Profiel 3 | Indirect verlichte LED Tekst tegen achterwand + Lichtbak voor ondertekst met doorgestoken acrylaat tekst

Kloosterman Huizen

Notitie advies Welstandscommissie		Gemeente  Huizen
Dossiernr	200705 CRO,	Insp: LM
Bouwadres Locatie	Ambachtsweg 48	
Architect/ontwerper		
Omschrijving	plaatsen van verlichte gevelreclame en 3 vlaggenmasten

Advies: - 2 .		Doc.id=
Instantie	Welstandscommissie - d.d. 12-11-2020 - (10:00)	
Samenvatting	Niet Akkoord tenzij ... (Akkoord onder voorwaarden)

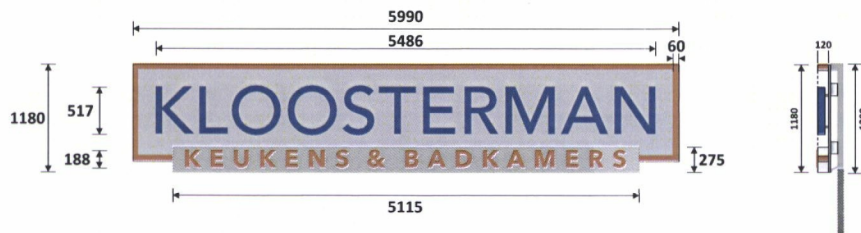
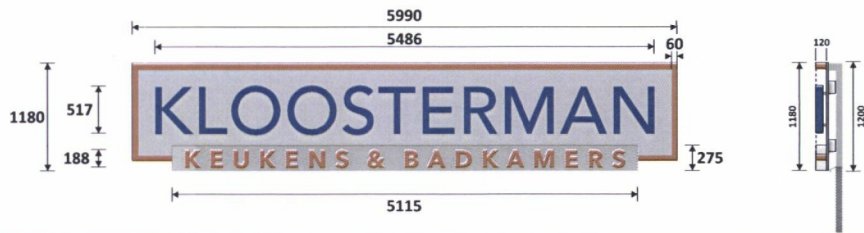
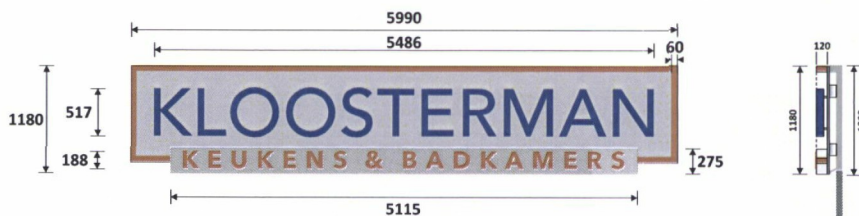
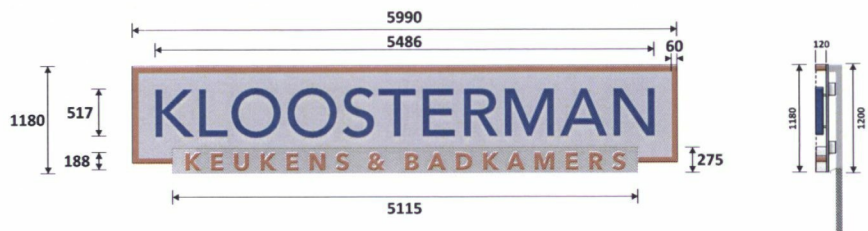
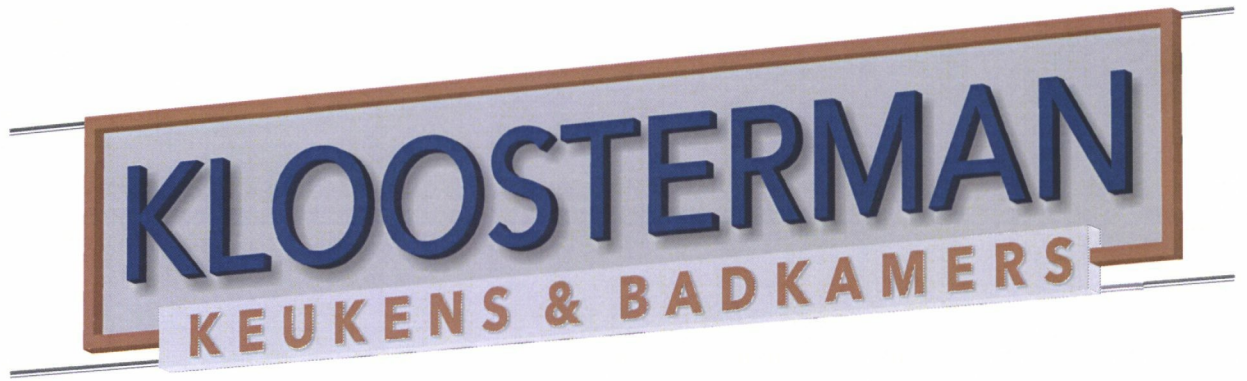
De commissie adviseert maximaal 1 vlakke reclame per gevel toe te passen, dit advies is overeenkomstig de criteria voor reclames in de welstandsnota.

Verder adviseert de commissie om de reclame niet over de daktrim te plaatsen, maar daaronder te houden zodat de dakrand als strook doorloopt. Dat kan door ofwel het hele logo te verkleinen of door het kader van het logo weg te laten en de losse letters te handhaven. De laatste optie bevordert bovendien de leesbaarheid van de reclame.

De reclame met het complete logo op de 6 vlaggen is akkoord.

Advies: akkoord onder voorwaarden; indien het plan overeenkomstig het advies wordt aangepast hoeft dit niet opnieuw aan de commissie te worden voorgelegd.
